**Rapport d'analyse environnementale
pour le projet de modification
du décret numéro 979-2004 du 20 octobre 2004
relatif à la délivrance d'un certificat d'autorisation
en faveur du ministre des Transports
pour le projet de réaménagement de la route 138
sur le territoire des municipalités
de Sacré-Cœur et des Bergeronnes**

Dossier 3211-05-366

Le 14 janvier 2016

FIGURE 2 : AMÉNAGEMENTS DES ABORDS DU RUISSEAU GAGNON

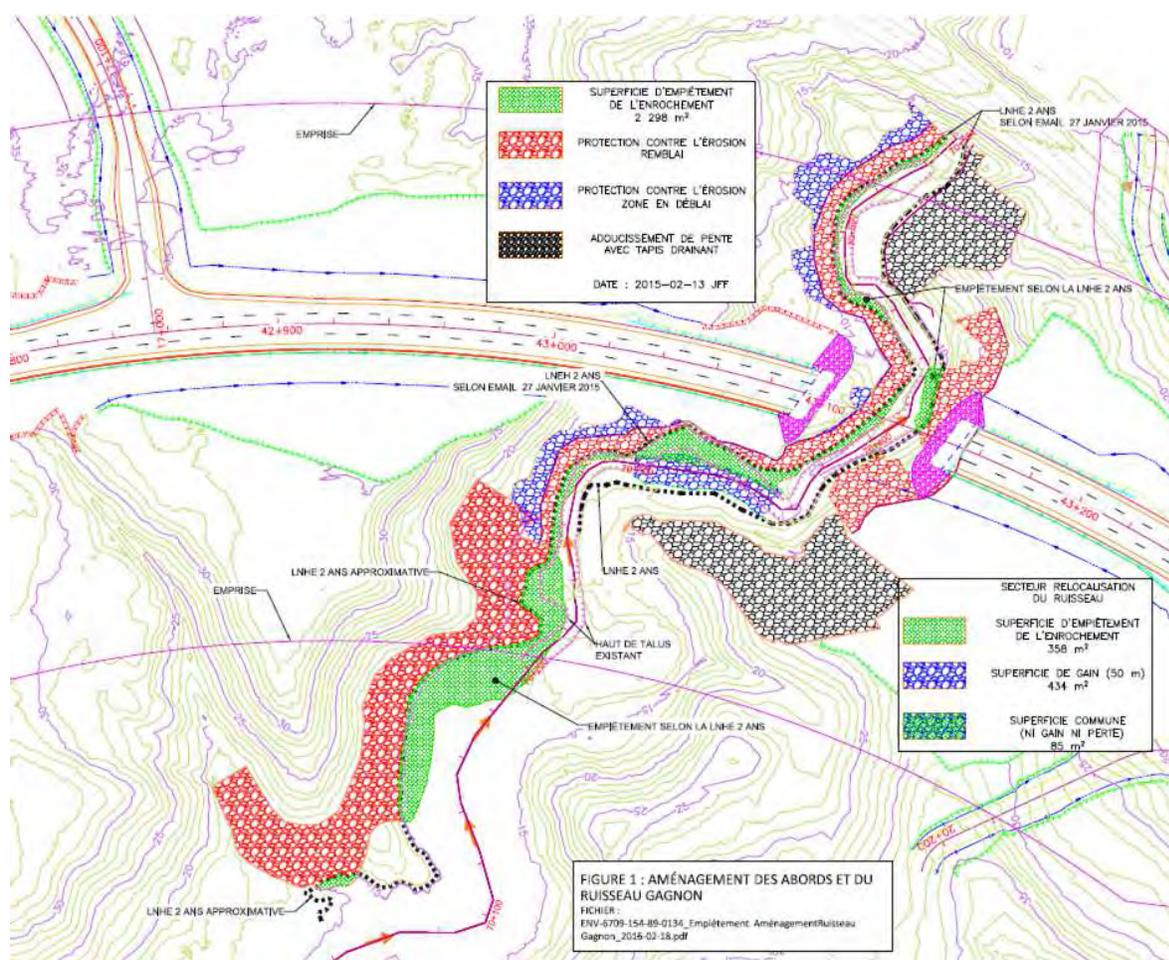
La traversée du ruisseau Gagnon devait se faire initialement par la mise en place d'un long ponceau d'environ 90 m. Ce type de cours d'eau, d'une largeur variant entre 4,5 m et 5 m, est généralement traversé par une structure de type ponceau ou portique. Cette option s'est cependant avérée inappropriée compte tenu de la présence des sols argileux. Le choix s'est porté sur la mise en place d'un pont à quatre voies, d'une seule travée d'environ 65 m, à deux culées situées à l'extérieur de la ligne naturelle des hautes eaux (LNHE) (l'encrochement de protection des culées empiétera légèrement dans la LNHE) et sans pile centrale. Afin d'assurer la stabilité des structures de culées, des pieux seront forés jusqu'à la profondeur prescrite par les ingénieurs en géotechnique.

La méthode de forage des pieux requiert beaucoup d'eau, laquelle se retrouve alors chargée de sédiments fins. L'initiateur devra s'assurer de mettre en place un bassin de sédimentation suffisamment grand pour assurer la décantation des argiles avant sa vidange. L'eau pourra aussi être rejetée dans la végétation à une distance d'au moins 20 m de tout cours d'eau.

L'étude géotechnique recommande également l'utilisation de remblais légers pour la construction des approches du pont. Ceux-ci seront constitués de bloc de polystyrènes permettant d'assurer la stabilité des structures tout en limitant au maximum la pression sur les sols sensibles.

Par ailleurs, une section d'environ 50 m du cours d'eau devra être légèrement reprofilée afin d'éloigner suffisamment la rive du cours d'eau du remblai d'approche du pont. Les impacts de ces travaux seront traités dans la section relative à l'habitat du poisson (section 2.2.2).

Source : Addenda 3, Carte 2, feuillet 4 de 5.

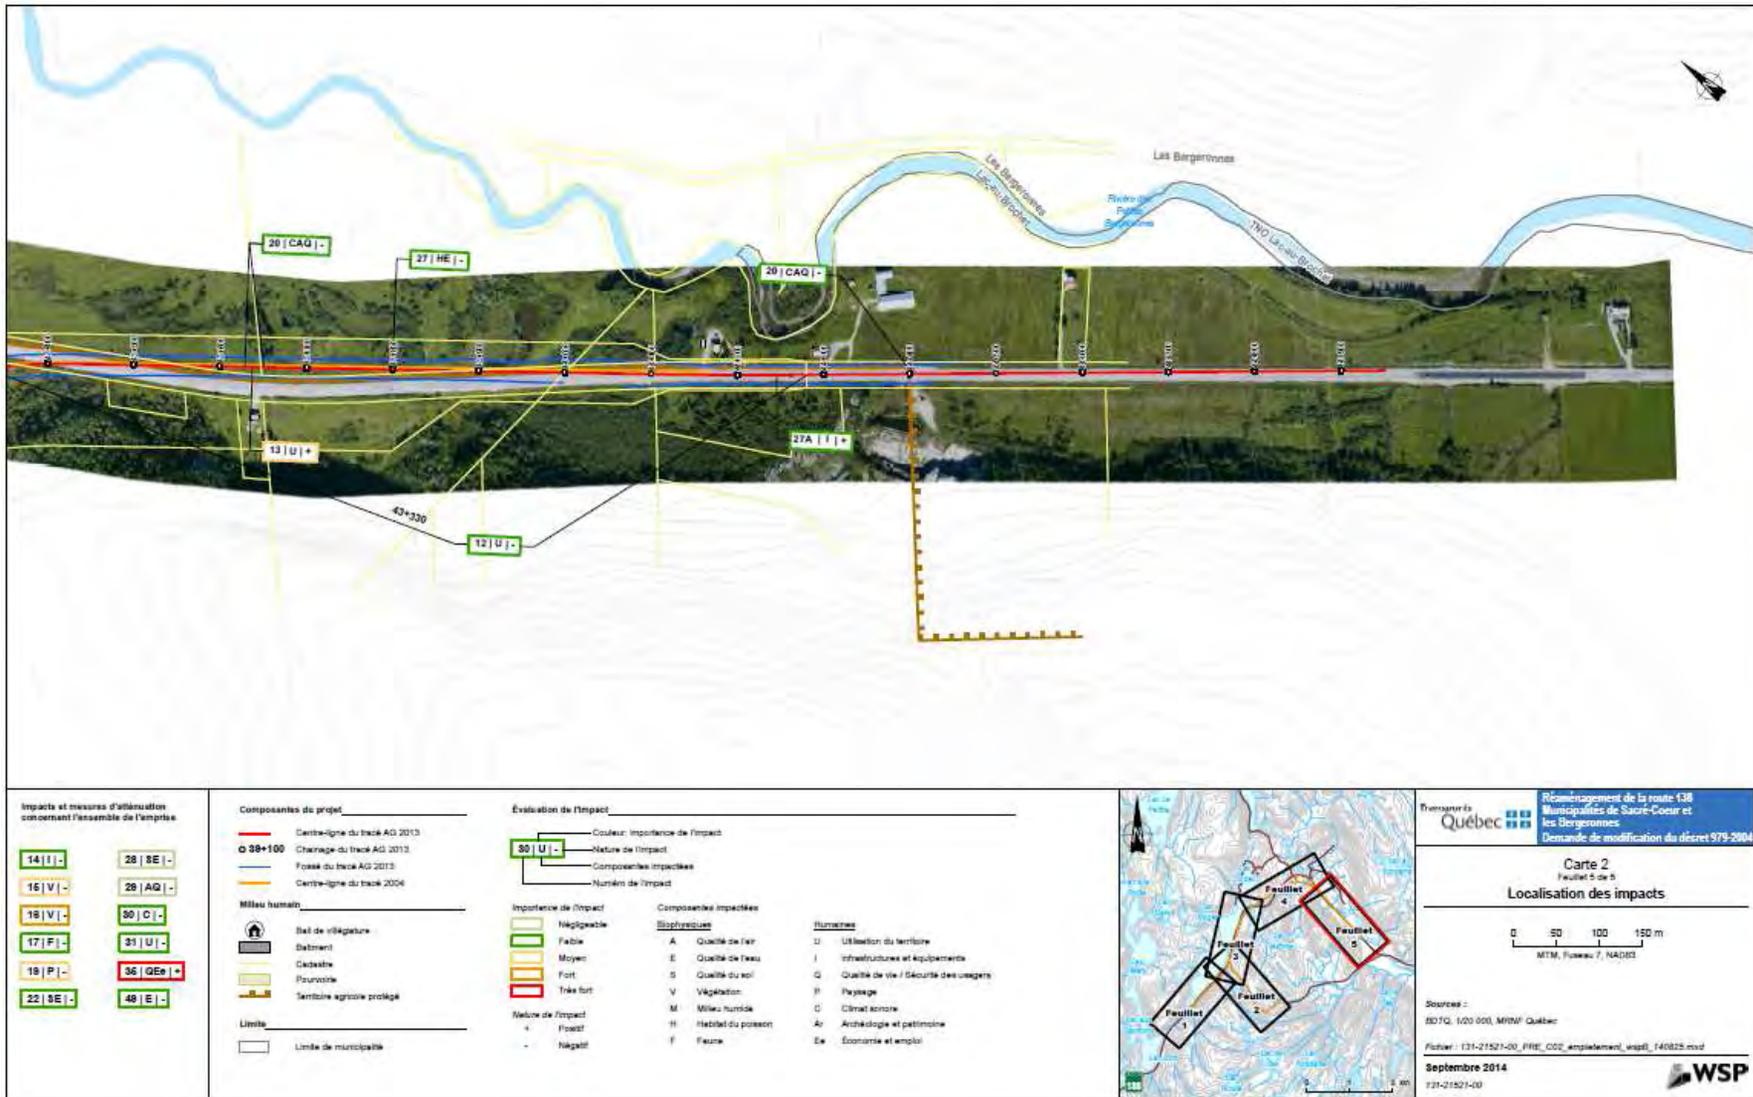
La seconde modification en importance concerne le secteur identifié comme la côte Arsène-Gagnon, laquelle est une longue pente descendante en courbe prononcée en direction la rivière des Petites Bergeronnes, située aux environs des chaînages 42+000 jusqu'à 43+300. Le projet autorisé en 2004 visait un déplacement de ce tronçon tout en gardant trois courbes consécutives permettant d'éviter de passer dans une colline, mais impliquant le remblayage complet du petit lac Jérôme (voir annexe 4, feuillet 4/5). La nouvelle configuration

permet une géométrie plus fluide par une seule longue courbe répondant aux normes actuelles de conception. Le tracé passe en plein cœur de la colline, mais permet d'éloigner la route d'un secteur argileux adjacent au lac Gobeil et surtout d'éviter complètement le petit lac Jérôme. Ces travaux requièrent cependant d'importants déblais de roc ainsi qu'une imposante aire de déboisement.
